[ID_VIP: 8778] NOVI LIGURE (AL) - Progetto di un impianto solare agrivoltaico, denominato "Novi Ligure Solar 1", in località San Bovo, per una potenza massima di 14,45 MW e delle relative opere di connessione alla RTN.

Richiesta integrazioni al SIA e alla documentazione di progetto.

PARERE ENDOPROCEDIMENTALE DI COMPETENZA

Estratto da tav. P2-Beni Paesaggistici

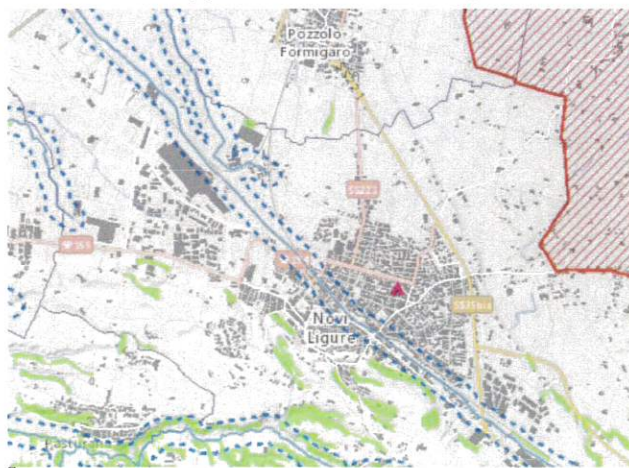
3. Integrazione degli allegati cartografici con la rappresentazione delle aree oggetto di intervento, inclusa la linea dei sottoimpianti, sulla cartografia delle tavv. P2 e P4 del PPR, provvedendo altresì, tramite apposita legenda, alla ricognizione dei beni tutelati ai sensi delle Parti II e III del Codice dei beni culturali e del paesaggio;
